**AVIS RELATIF À LA PROTECTION
CONTRE LES EVENTUELS EFFETS NOCIFS ET NUISANCES
PROVOQUÉS PAR LES RAYONNEMENTS NON IONISANTS
GÉNÉRÉS PAR DES ANTENNES ÉMETTRICES STATIONNAIRES**

Commune CHARLEROI - Exploitant : ORANGE

Référence exploitant : 787C1_1 / 32787C1_1 / 42787C1_1 / 52787C1_1

Rapport n° 2740 / 2025

Figure 1 : Vue en plan des lieux de séjour et des points de contrôle

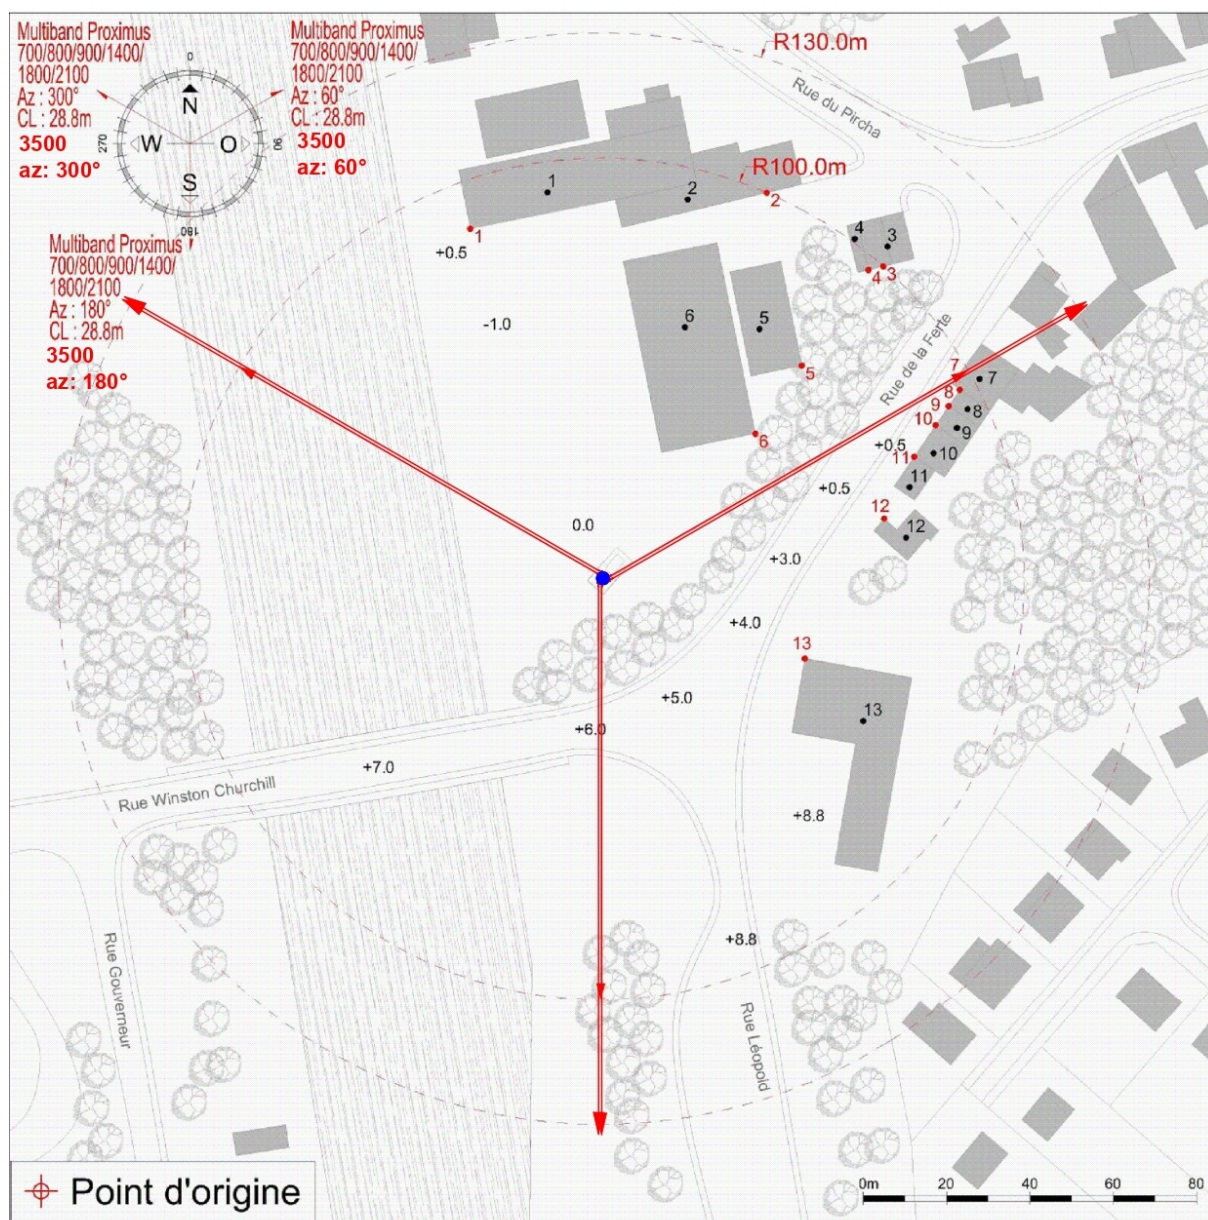
- le numéro du point de contrôle repris sur un des plans de la figure 1;
- le numéro du LS dans lequel se trouve le point de contrôle de la 1^{ère} colonne ;
- l'atténuation d'obstacle prise en compte pour le calcul de l'indice d'exposition dans le LS ;
- le résultat du calcul de l'indice d'exposition.

N° point de contrôle	LS	Atténuation (dB)	Indice d'exposition relatif à la limite par installation IE_i
7	LS7	3,0	0,342
8	LS8	3,0	0,269
9	LS9	3,0	0,249
3	LS3	3,0	0,220
10	LS10	3,0	0,215
4	LS4	3,0	0,214
2	LS2	3,0	0,147
11	LS11	3,0	0,135
1	LS1	3,0	0,062
13	LS13	3,0	0,041
12	LS12	3,0	0,040
6	LS6	3,0	0,038
5	LS5	3,0	0,033

En ce qui concerne les antennes de l'installation mentionnées dans le tableau 1, la distance maximale à laquelle la limite pourrait être atteinte, à l'extérieur, est égale à 85,5 m. S'il n'y a pas de LS à une distance inférieure, les antennes respectent forcément la limite d'immission.

Dans le cas des LS situés à l'intérieur des bâtiments, une atténuation d'obstacle est prise en compte et il en résulte que la distance maximale à laquelle la limite pourrait être atteinte se réduit à 60,9 m.

Les résultats de l'évaluation décrite au paragraphe 4 indiquent que les antennes émettrices stationnaires de l'installation faisant l'objet du présent avis ne produisent pas, dans un lieu de séjour, un rayonnement électromagnétique maximum supérieur aux limites fixées à l'article 4 du décret.

En conclusion, les antennes émettrices stationnaires faisant partie de l'installation référencée dans le paragraphe 2 et dont les caractéristiques techniques sont résumées dans le tableau 1 **respectent les limites d'immission** fixées à l'article 4 du décret du 8 décembre 2022 (M.B. du 16.12.2022) modifiant le décret du 3 avril 2009 relatif à la protection contre les éventuels effets nocifs et nuisances provoqués par les rayonnements non ionisants générés par des antennes émettrices stationnaires.
